CLAQUEMENTS À L'ARRIÈRE DU VÉHICULE SUR ROUTE DÉFORMÉE

CITROËN	<i>INFO'RAPID</i>	XANTIA II 3
DEPARTEMENT APRES VENTE QUALITE VEHICULES	<i>FILIALES/DR Responsable des ateliers Réparateurs Agréés Citroën</i>	N°17

CITROEN XANTIA ACTIVA - tous types jusqu'à OPR 8535.

Figure: : B3BQ004D

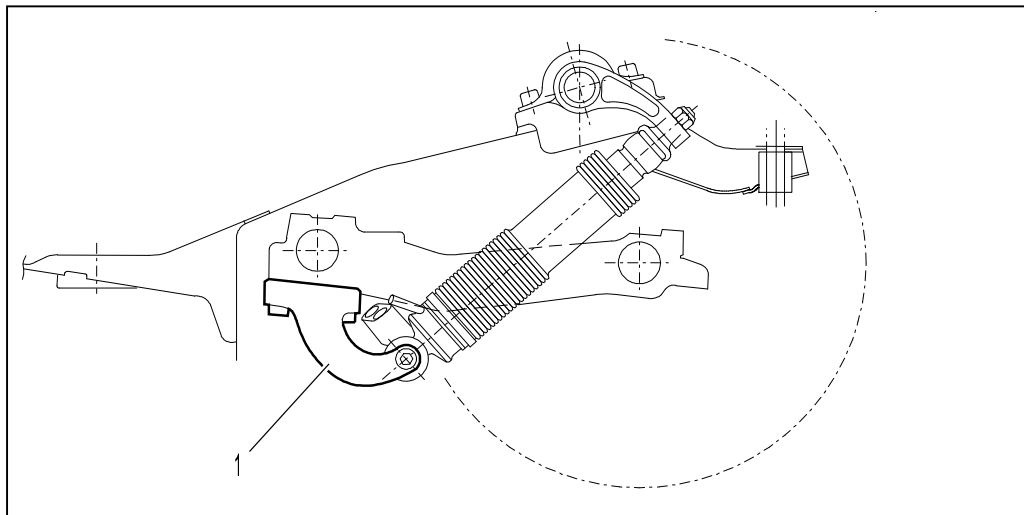
Claquement à l'arrière du véhicule sur chaussée déformée ressemblant à un panier de roue de secours mal fixé.

Jeu dans l'articulation inférieure du vérin anti devers actif.

Remplacer articulation ainsi que la chape 1.
